BIJLAGE

PROJECTBEOORDELINGEN

1.1 A1 Doarpsmûne Reduzum

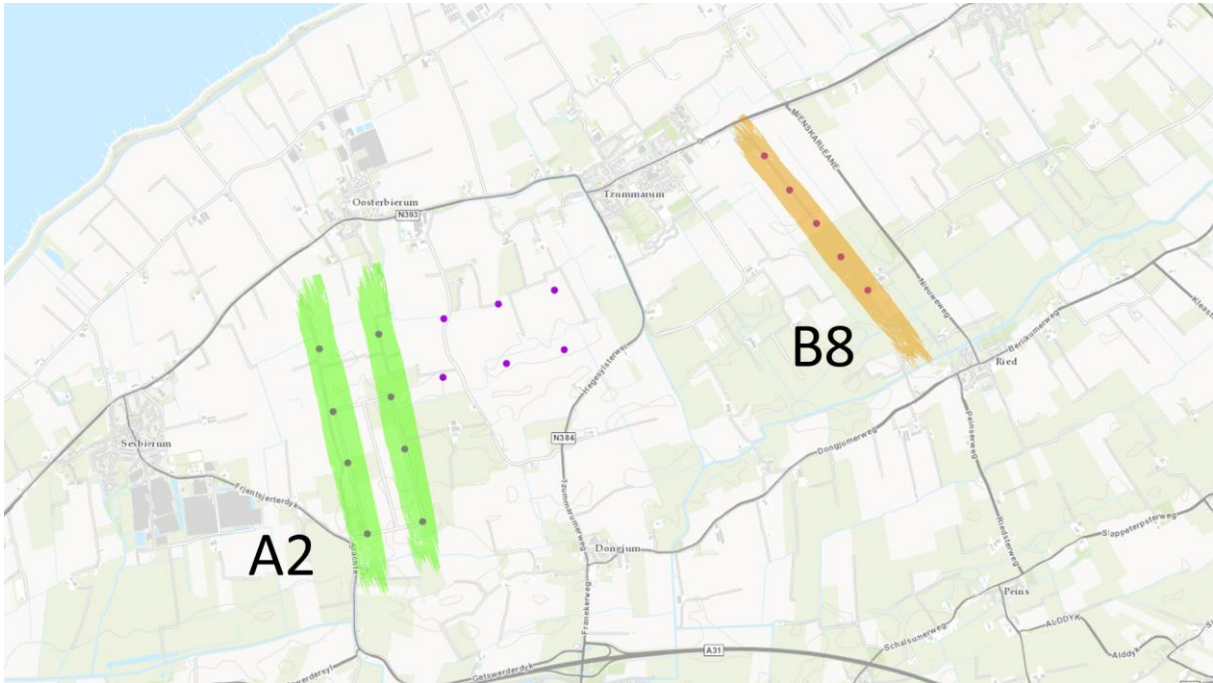
Locatie. Het plan ligt niet in een weidevogelkansgebied. Er zijn geen negatieve effecten op Natura 2000 gebieden. Er is een geringe/geen kans op aantasting van archeologische waarden. De nieuwe turbine zal wel meer zichtbaar zijn in het landschap dan de oude.

Draagvlak. De turbine staat in de buurt van Reduzum. Er liggen vrij veel woningen in de directe omgeving en er is kans op hinder voor omwonenden. Het gaat hier om een dorpsmolen van en voor het dorp. Op de aspecten compensatie en participatie scoort het plan goed. In de TNS NIPO enquête had het plan de beste score: veel meer voorstanders dan tegenstanders. Ook in de regiobijeenkomsten bleek dat het plan draagvlak heeft.

Advies. De CvA waardeert dit plan met een “A”. Het kan derhalve in uitvoering worden genomen. Aandachtspunt daarbij is hoogte en vorm van de turbine in te passen in het bestaande dorpsilhouet.

1.2 A2 WP De Bjirmen

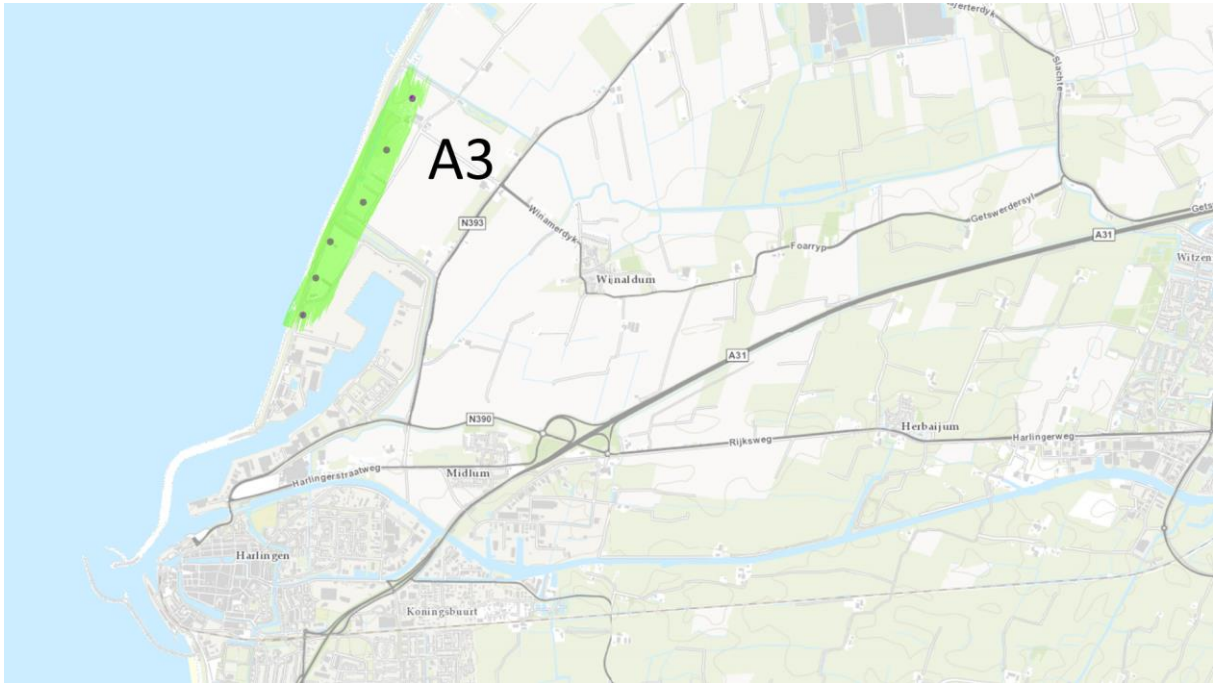
Locatie. Het plan ligt niet in een weidevogelkansgebied. Vanwege de afstand is er weinig kans op negatieve effecten op Natura 2000 gebieden. Er is weinig/geen kans op aantasting van archeologische waarden. Omdat het gaat om opschaling van een bestaand park is de impact op het open en weidse landschap beperkter dan in geval van nieuwbouw. De grootste variant van het park lijkt problemen te hebben met radar-beperkingen.

Draagvlak. Het plan ligt ingeklemd tussen Sexbierum, Tzummarum en Oosterbierum. Een deel van Tzummarum ligt binnen één kilometer van de meest nabije turbine in de grootste variant van het plan. In die variant is er enige kans op hinder voor omwonenden. Het plan scoort matig tot slecht op de aspecten compensatie en participatie. In de TNS NIPO enquête waren er meer voorstanders dan tegenstanders, maar in de regiobijeenkomsten was er sprake van weerstand, in het bijzonder tegen de grootste variant.

Advies. De CvA waardeert dit plan met een “A” althans voor wat betreft de variant met twee parallelle lijnen haaks op de Hearewei buiten de kwelderwal en op grotere afstand van Tzummarum. In die variant kan het in uitvoering worden genomen. Aandachtspunten daarbij zijn het verbeteren van de afspraken met omwonenden over compensatie en participatie en het versterken van draagvlak.

Als A2 WP De Bjirmen meer afstand houdt tot Tzummarum, kan uitvoering van B8 WP Tzummarum-Ried overwogen worden op voorwaarde dat beide plannen tezamen aanvaardbaar zijn vanuit leefomgeving, landschap en natuur. In totaal moeten beide plannen beperkt blijven tot 12 turbines.

1.4 A4 WP Kop Afsluitdijk

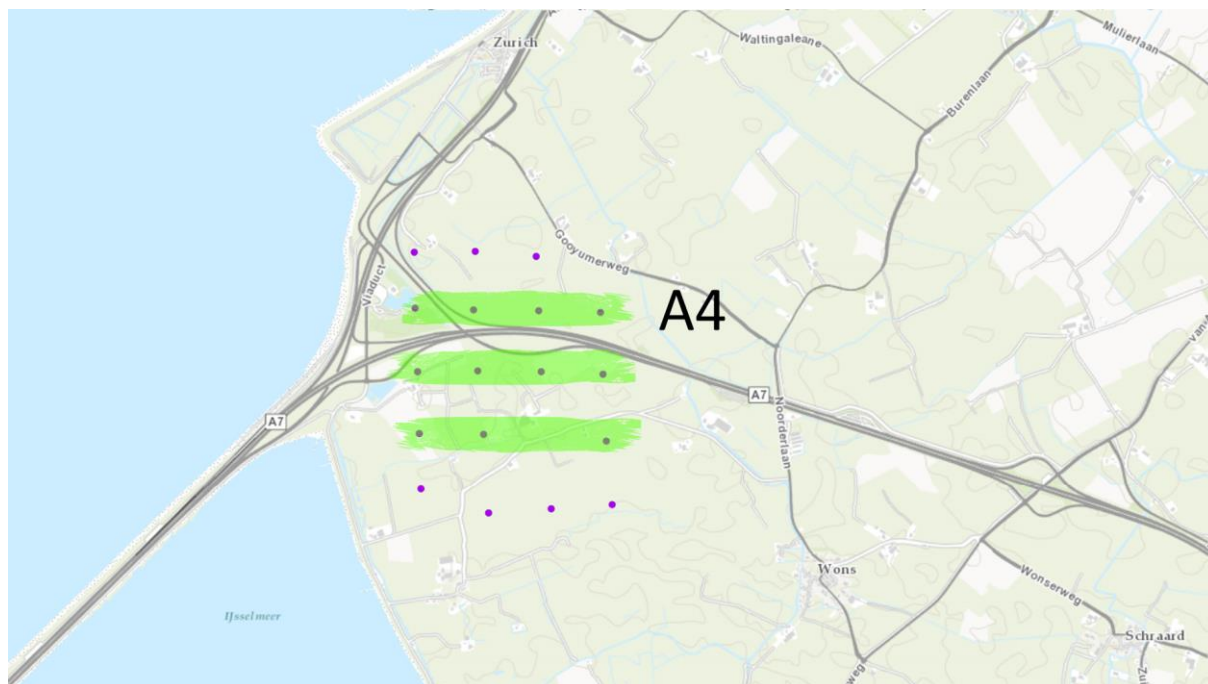
Locatie. Het plan ligt deels in een weidevogelkansgebied en er is enige kans op negatieve effecten. Er is kans op negatieve effecten op Natura 2000 gebieden. Er is landschappelijke samenhang met de snelweg die het park doorsnijdt. Het plan heeft impact op het landschap, maar omdat het om opschaling gaat, minder dan bij nieuwbouw. Het gebied heeft beperkte waarde voor cultuurhistorie en archeologie. Het plan saneert een groot aantal bestaande turbines in de directe omgeving.

Draagvlak. Er staan weinig woningen in de directe omgeving. Wons, Cornwerd en Zurich liggen in de buurt, zowel van de nieuwe als van de bestaande turbines. Afhankelijk van de omvang van het park is er kans op weinig kans op hinder voor omwonenden. Qua compensatie en participatie scoort het plan matig tot slecht. In de TNS NIPO enquête zijn er veel meer tegenstanders van voorstanders. Dat er verzet is blijkt eveneens uit de regiobijeenkomsten, maar het is lastig in te schatten in welke mate dat verzet zich specifiek tegen dit plan richt dan wel wordt ingegeven door de stortvloed van plannen die over deze streek werd uitgestort. Omwonenden lijken de zuidkant van de A7 te prefereren boven de noordkant als locatie.

Advies. De CvA waardeert dit plan met een "A", althans als het gaat om een aanzienlijk kleinere variant dan de voorgestelde 19 turbines. De CvA denkt daarbij aan twee lijnen ten zuiden van de A7 en één ten noorden, in totaal maximaal 12 turbines. Als aan die randvoorwaarde wordt voldaan kan het plan in uitvoering worden genomen. Daarnaast zijn er enkele aandachtspunten: het beperken van de kans op hinder voor omwonenden en het verbeteren van afspraken met omwonenden over compensatie en participatie.

1.5 A5 WP Noorderpolder

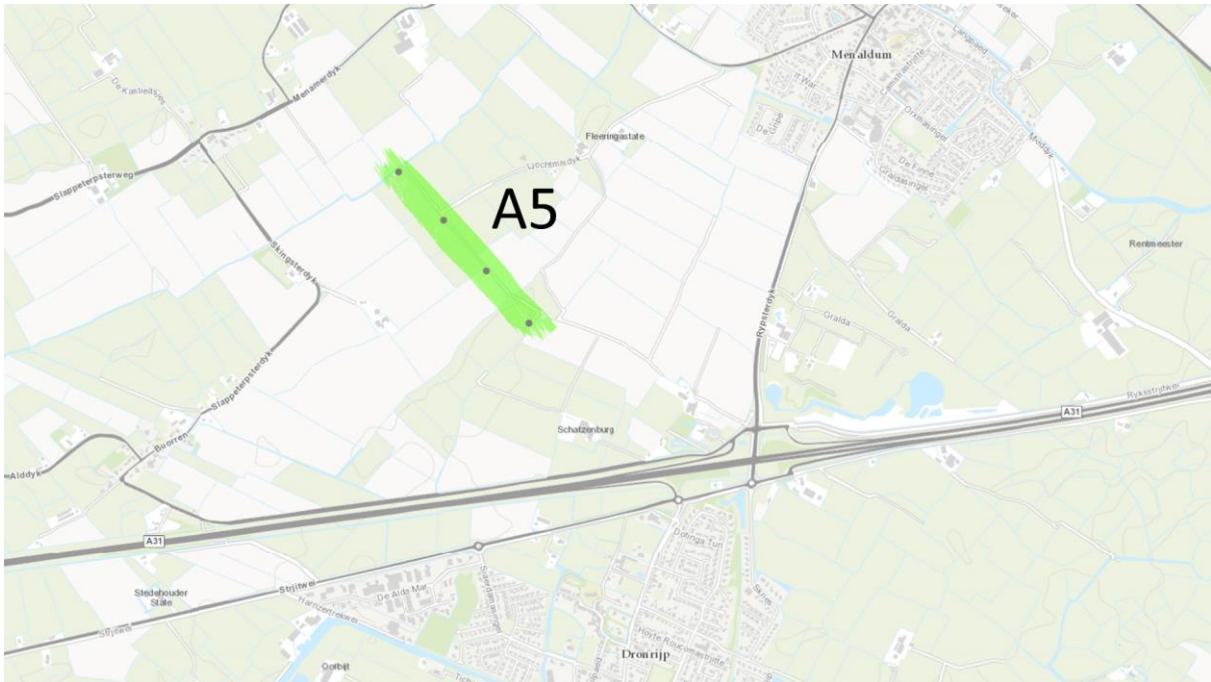
Locatie. Het plan ligt niet in een weidevogelkansgebied. Er is weinig kans op negatieve effecten op Natura 2000 gebieden. Door Natuurmonumenten is aandacht gevraagd voor een aantal kleine maar waardevolle natuurgebieden in de omgeving. De archeologische waarden van het gebied zijn niet groot. De lijnopstelling sluit aan bij hoofdlijnen in het landschap, maar is niet gerelateerd aan bestaande infrastructuur.

Draagvlak. Er liggen weinig woningen in de buurt van het park en de kans op hinder voor omwonenden is gering. Qua compensatie en participatie scoort het plan matig tot voldoende. In de TNS NIPO enquête zijn er aanzienlijk meer voorstanders dan tegenstanders. Ook in de regiobijeenkomsten bleek er sprake te zijn van draagvlak.

Advies. De CvA waardeert dit plan met een "A". Het kan derhalve in uitvoering worden genomen. Aandachtspunten daarbij zijn nog wel het verbeteren van afspraken met omwonenden over compensatie en participatie en het verzoek van Natuurmonumenten.

1.6 A6 WP Spannenburg

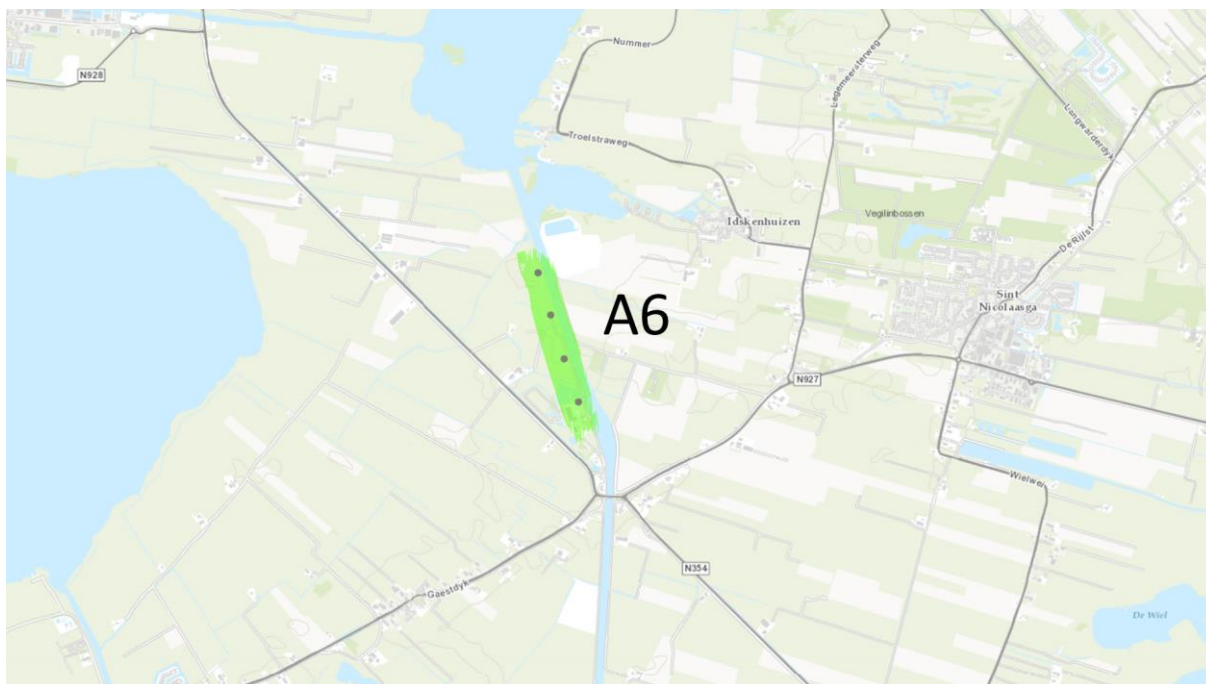
Locatie. Het plan ligt midden in een weidevogelkansgebied en er is enige kans op negatieve effecten, maar het gaat wel om opschaling van een bestaand park. Er is weinig kans op negatieve effecten op Natura 2000 gebieden en op aantasting van cultuurhistorische of archeologische waarden. Landschappelijk sluit het plan goed aan bij het Prinses Margrietkanaal

Draagvlak. Er liggen weinig woningen in de buurt van het park en de kans op hinder voor omwonenden is gering. Qua compensatie scoort het plan goed; voor participatie minder. In de TNS NIPO enquête zijn er aanzienlijk meer voorstanders dan tegenstanders. Ook in de regiobijeenkomsten bleek er sprake te zijn van draagvlak.

Advies. De CvA waardeert dit plan met een "A". Het kan derhalve in uitvoering worden genomen. Aandachtspunt daarbij is nog wel het verbeteren van afspraken met omwonenden over participatie. De effecten op weidevogels moeten nader worden onderzocht.

1.7 A7 WP van Harinxma

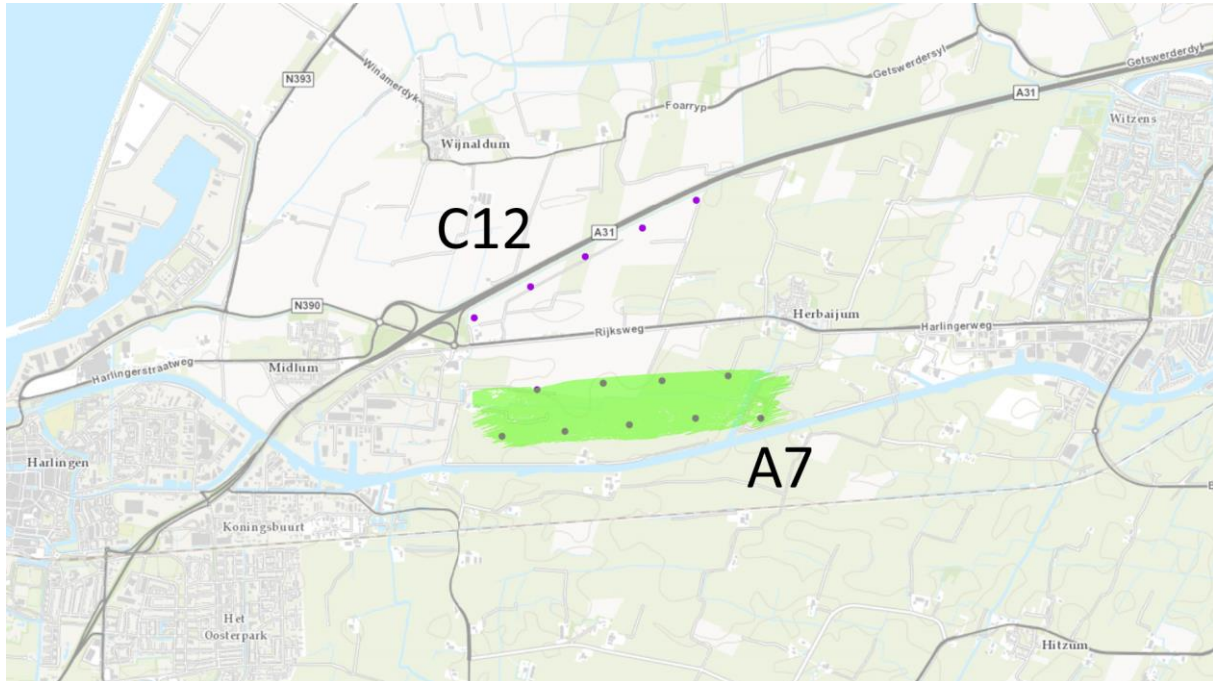
Locatie. Het plan ligt niet in een weidevogelkansgebied, maar er is toch enige kans op negatieve effecten voor weidevogels. Er is geen kans op negatieve effecten op Natura 2000 gebieden. De meest oostelijk turbine raakt een zone met hogere archeologische waarden. Er zijn geen cultuurhistorische waarden in het geding. Het park saneert in de omgeving.

Draagvlak. Er ligt een vrij groot aantal woningen in de buurt van het park en er is kans op hinder voor omwonenden. Het plan scoort niet goed op de aspecten compensatie en participatie. In de TNS NIPO enquête zijn er aanzienlijk meer voorstanders dan tegenstanders. Ook in de regiobijeenkomsten bleek er sprake te zijn van draagvlak.

Advies. De CvA waardeert dit plan met een "A". Het kan derhalve in uitvoering worden genomen. Aandachtspunten daarbij zijn nog wel het veilig stellen van archeologische waarden en verbeteren van afspraken met omwonenden over compensatie en participatie. De effecten op weidevogels moeten nader worden onderzocht. Aandachtspunt is ook nog de samenhang met C12 WP A31 Harlingen, in het bijzonder als dit plan ooit tot uitvoering zou komen.

2.1 B1 Doarpsmûne Dearsum

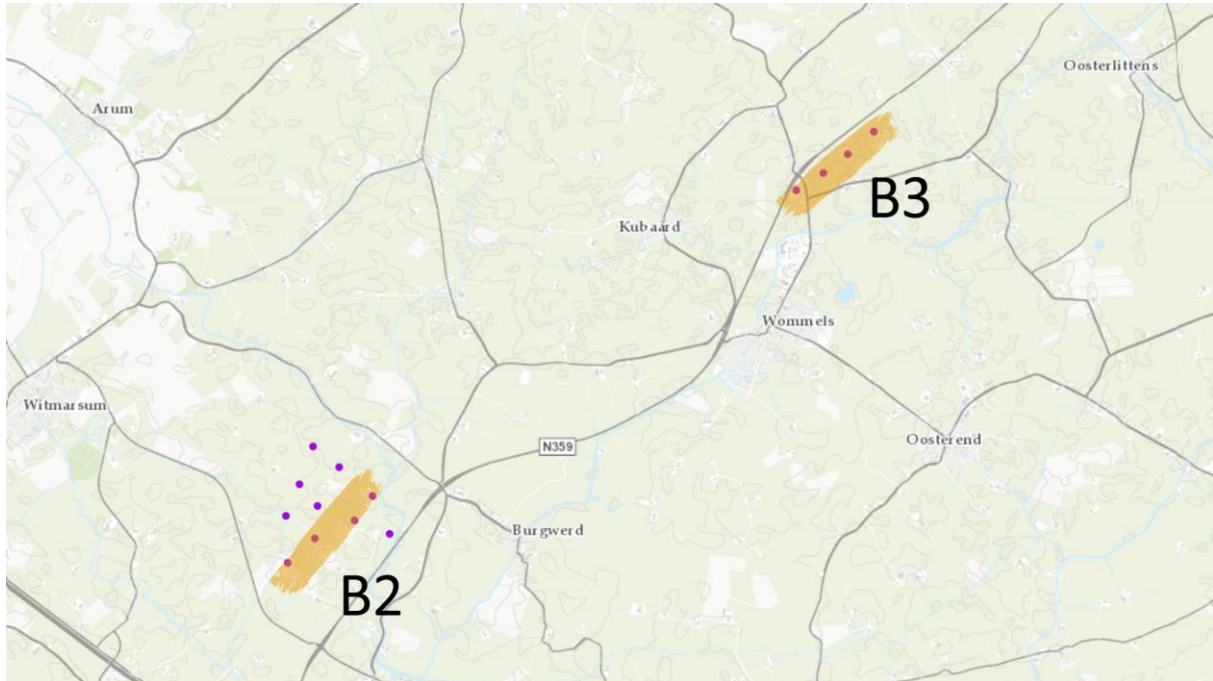
Locatie. De turbine staat niet in een weidevogelkansgebied. Er is weinig kans op negatieve effecten op Natura 2000 gebieden. Er zijn geen bijzondere archeologische of cultuurhistorische waarden in het geding.

Draagvlak. De turbine is gelegen tussen een aantal dorpen. Er liggen vrij veel woningen rondom de turbine. Qua compensatie en participatie scoort het plan goed. In de TNS NIPO enquête zijn er zeer veel meer voorstanders dan tegenstanders. Ook in de regiobijeenkomst was er sprake van steun. Het gaat niet om een zuiver dorpsinitiatief, maar om een initiatief van het dorp samen met een particulier, die het ontwikkelrisico en kosten op zich heeft genomen.

Advies. De CvA waardeert dit plan met een “B”. Met het oog op het landschap raadt de CvA aan de turbine te plaatsen op de locatie van de huidige turbine. De turbine moet hierbij ingepast worden in de schaal en de aard van de omgeving.

2.3 B3 Wommels-lens

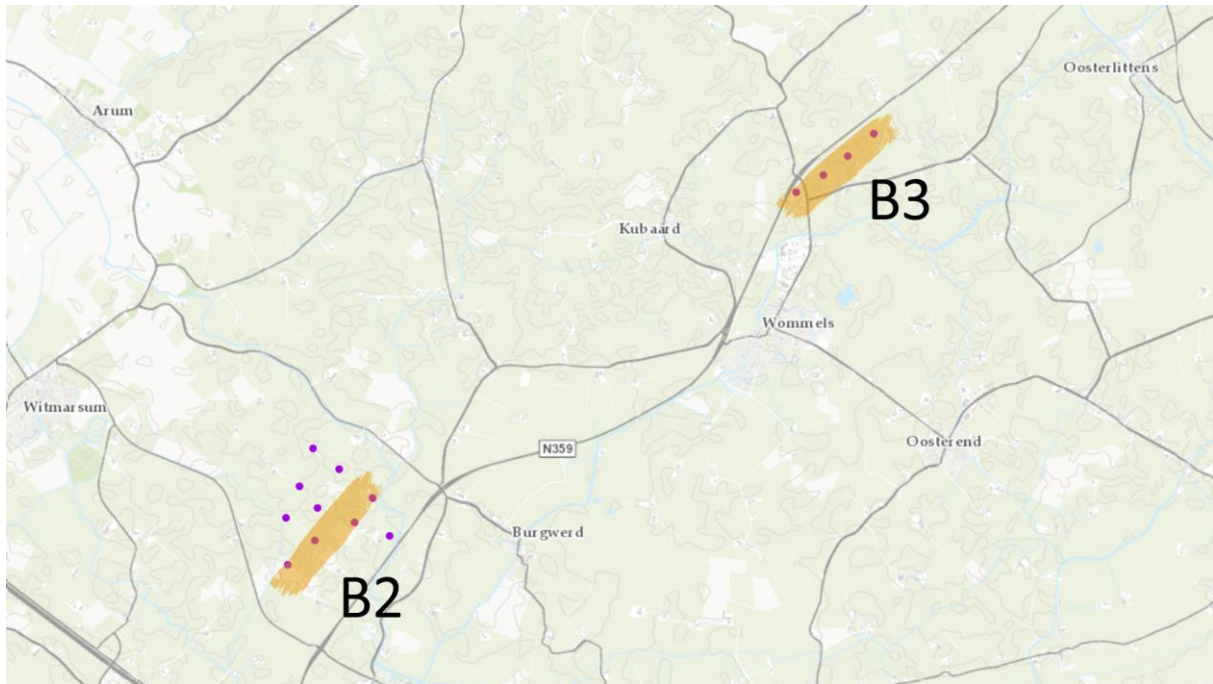
Locatie. Het plan ligt binnen een weidevogelkansgebied gesitueerd en er is enige kans op negatieve effecten, maar dit is mede afhankelijk van de locaties van te saneren turbines en de exacte situering ten opzichte van de weg. Er is weinig kans op negatieve effecten op Natura 2000 gebieden. Er zijn enige archeologische en cultuurhistorische waarden, maar de kans op negatieve effecten is gering. Het plan heeft een aanzienlijke impact op het open landschap ter plekke. Sanering vindt niet in het gebied plaats maar daarbuiten.

Draagvlak. Er zijn weinig woningen in de directe omgeving. Wommels, Kubaard en Spannum liggen in de buurt. Op compensatie scoort het plan redelijk en op participatie goed. Omwonenden geven de voorkeur aan directe compensatie in plaats van indirecte compensatie via een dorpsfonds. In de TNS NIPO enquête zijn er meer voorstanders dan tegenstanders, maar in de regiobijeenkomsten was er sprake van verzet.

Advies. De CvA waardeert dit plan met een "B". Het heeft potentie, maar de CvA meent dat dit plan afgestemd moet worden met het plan B2 Opschalingscluster Sieswerd. Beide plannen hebben een cumulatief effect op het gave, kleinschalige, open en voor weidevogels waardevolle landschap in de omgeving van Bolsward en Wommels. Met het oog op landschappelijke inpassing heeft de CvA daarom een voorkeur voor één plan met ten hoogste 8 turbines, gesitueerd langs de N359. Mocht het niet mogelijk zijn tot een dergelijk plan te komen, dan dient plan B3 Wommels-lens beperkt te worden tot de geplande 4 turbines zo dicht mogelijk langs de N359.

2.4 B4 WP Achtkarspelen

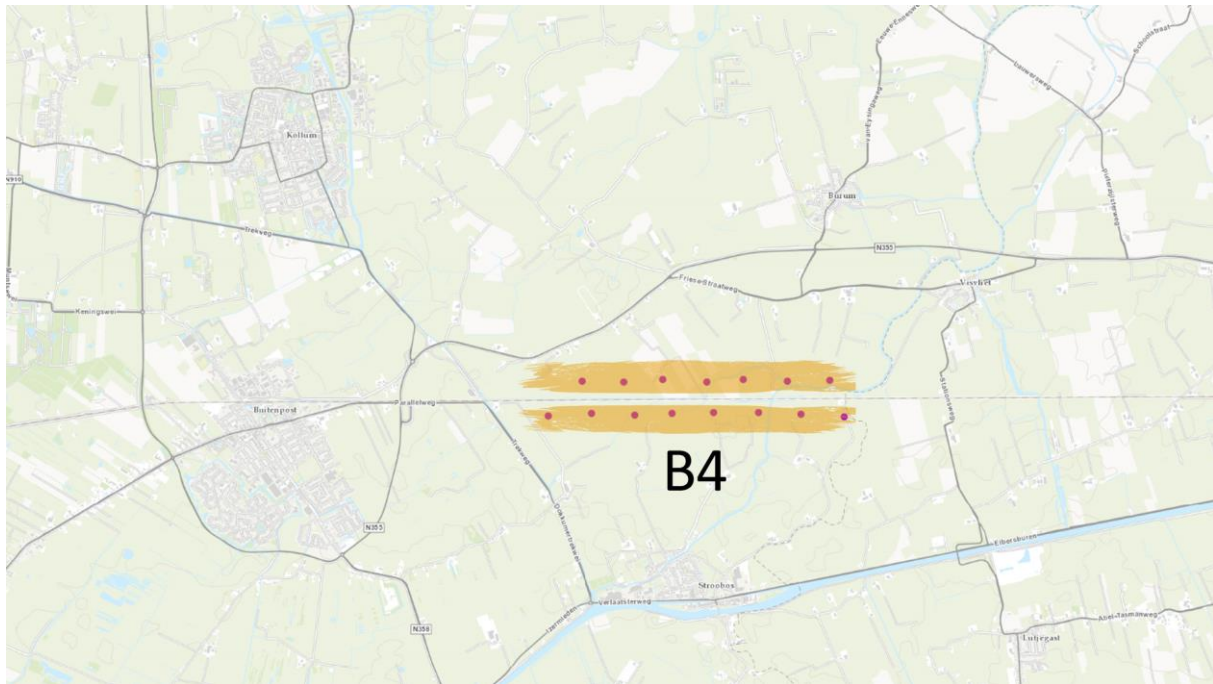
Locatie. Het plan ligt grotendeels binnen een weidevogelkansgebied en er is kans op negatieve effecten, maar dit is mede afhankelijk van de locaties van te saneren turbines. Er is weinig kans op negatieve effecten op Natura 2000 gebieden. Het gebied heeft geen bijzondere cultuurhistorische of archeologische waarden. Het plan heeft een grote invloed op het open landschap waar nog nauwelijks windturbines aanwezig zijn. Het plan sluit aan bij de spoorlijn. Er worden 15 turbines gesaneerd.

Draagvlak. Er zijn weinig woningen in de directe omgeving. Voor enkele woningen is er kans op hinder. Op de aspecten compensatie en participatie scoort het plan voldoende. In de TNS NIPO zijn er wat meer voorstanders dan tegenstanders. In de regiobijeenkomst bleek er veel zorg te zijn over het landschap. Er waren klachten over de opstelling van de initiatiefnemer en dit heeft geleid tot onderling wantrouwen. Die klachten werden eveneens geuit in emails en brieven. De provincie Groningen bepleit dit gebied te vrijwaren van windturbines.

Advies. De CvA waardeert dit plan met een "B". Het heeft potentie, maar voordat het in uitvoering kan worden genomen moet de communicatie met de omgeving worden verbeterd en moet er gewerkt worden aan het beperken van hinder voor omwonenden en het versterken van draagvlak. De effecten op weidevogels moeten nader worden onderzocht. De omvang van het park dient beperkt te worden tot 36 MW, bij voorkeur door het terugbrengen van het aantal turbines en eventueel door de aanschaf van kleinere turbines. De initiatiefnemer doet er goed aan zich te laten ondersteunen door externe deskundigen om het wantrouwen weg te nemen.
